# AMENAGEMENT D'UN ENSEMBLE IMMOBILIER AU SEIN D'UNE FRICHE - PROJET « LE RENOUVEAU »

## MÉMOIRE EN REPONSE AUX RECOMMANDATIONS DE LA MRAE SUR L'ETUDE D'IMPACT

COMMUNE DE SAINT-ÉTIENNE DE SAINT-GEOIRS (38)

L'autorité environnementale a émis un avis délibéré n°2025-ARA-AP-1991 N-9620 en date du 27 janvier 2026 portant sur la qualité de l'étude d'impact présentée par le maître d'ouvrage et sur la prise en compte de l'environnement par le projet.

# PPRN ET PROJET

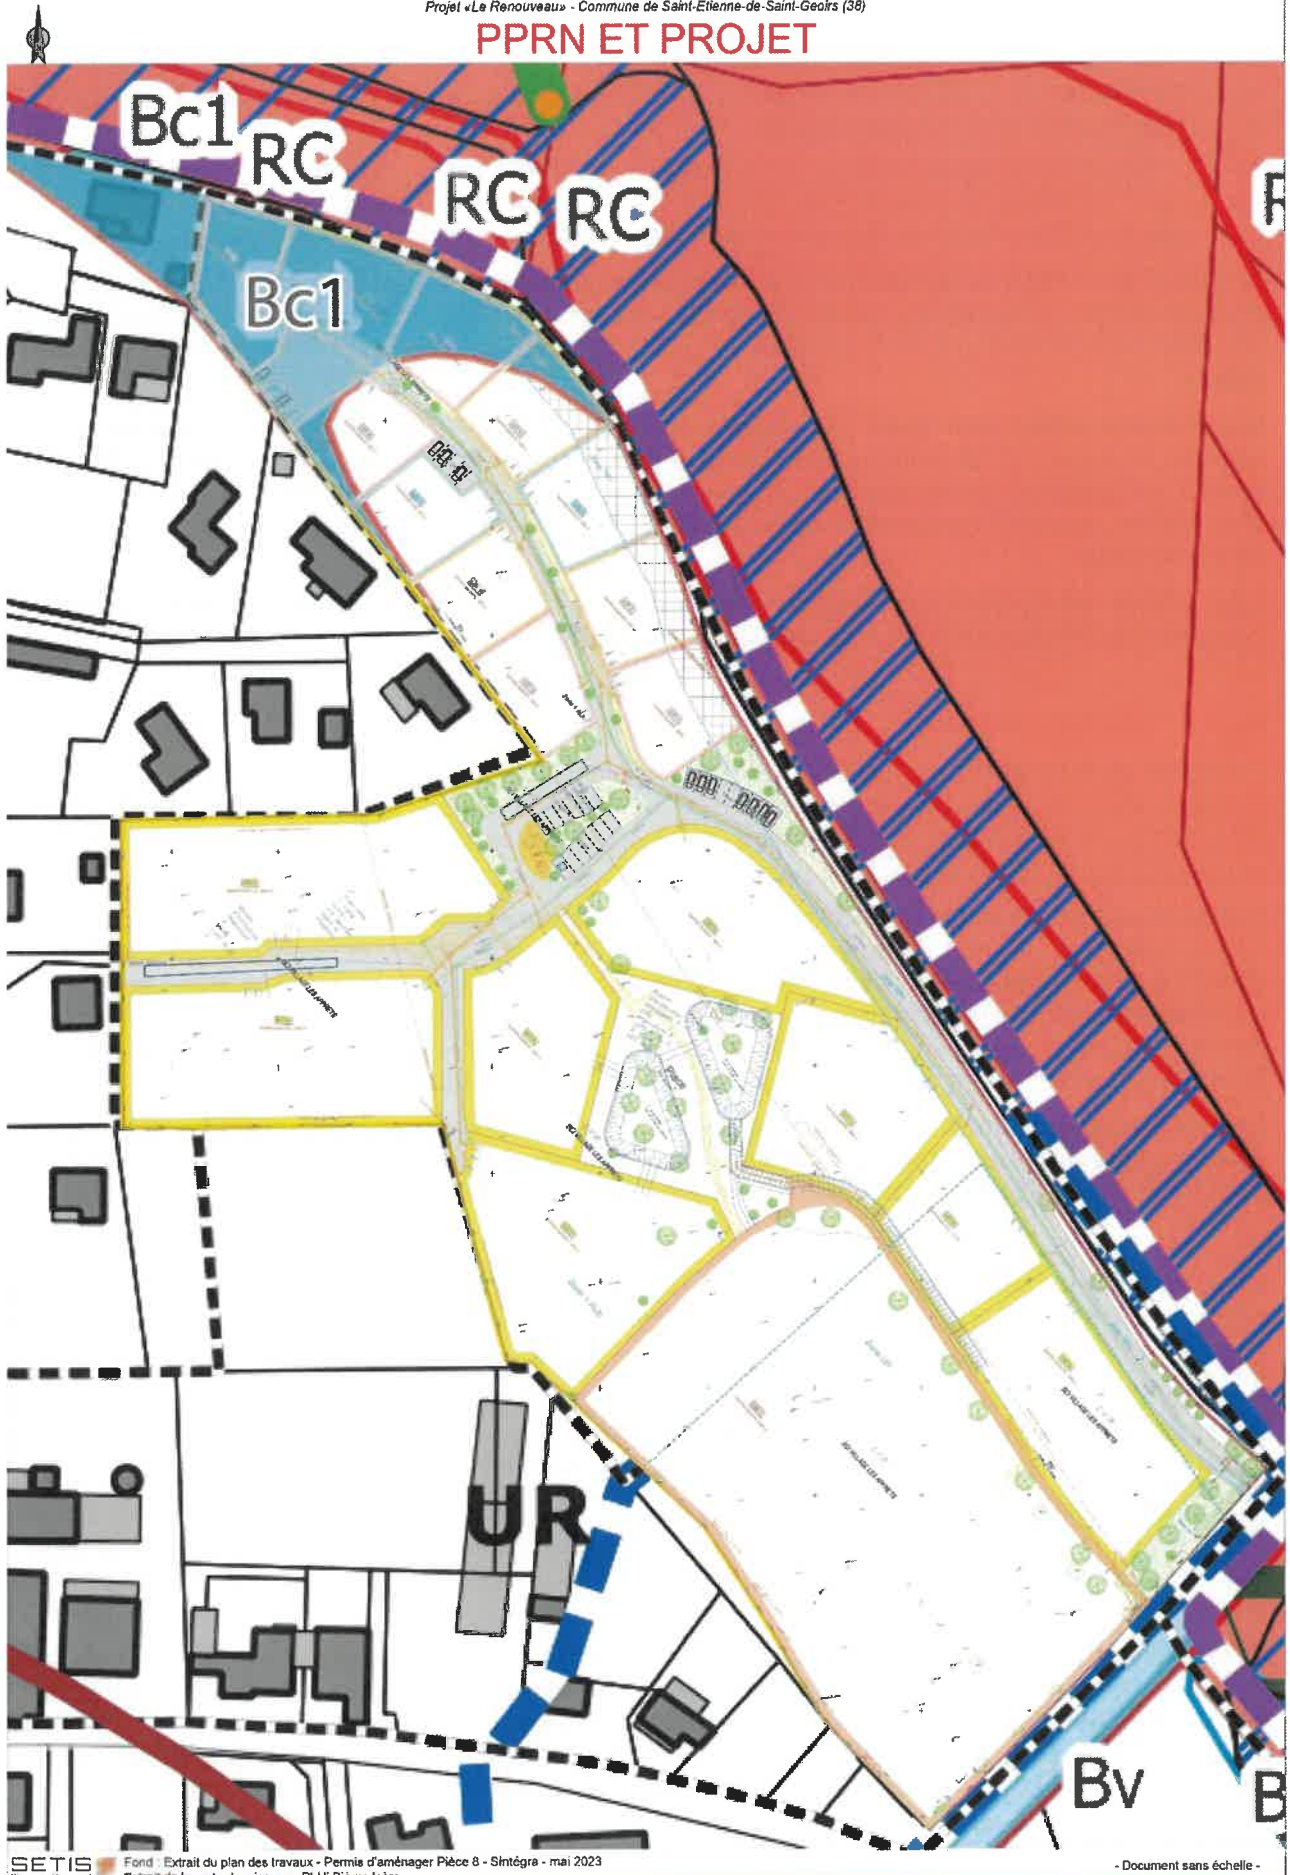
L'Autorité environnementale recommande de définir précisément les lots concernés par l'aléa inondation et de présenter les mesures prises pour ne pas aggraver l'exposition de la population à celui-ci.

Les lots concernés par le risque de crues rapides Bc1 sont les lots individuels cartographiés en pointe Nord sur la figure disponible en page suivante.

Les prescriptions en matière de risque naturel transcrites au sein du règlement du PLUi sont indiquées en page 121 du volet milieu physique Impacts de l'étude d'impact. Ce même chapitre conclut que « *Compte-tenu du respect des interdictions et prescriptions énoncées dans le règlement du PLUi [qui reprend les prescriptions liées à la zone inondable], le projet sera sans effet sur le risque inondation.* ». Cela implique pour les futurs projets de construction de considérer (et de respecter) le RESI maximal, les hauteurs de surélévation, etc... dans leur permis de construire qui sera instruit par la collectivité ultérieurement au présent dossier.

**Les projets qui s'implanteront sur les lots privatifs seront conformes au PLUi et respecteront donc les prescriptions attendues vis-à-vis des risques naturels. Les projets n'étant pas définis au moment de la rédaction de la présente étude, aucune démonstration de ce respect ne peut actuellement être présentée à l'Autorité Environnementale.**
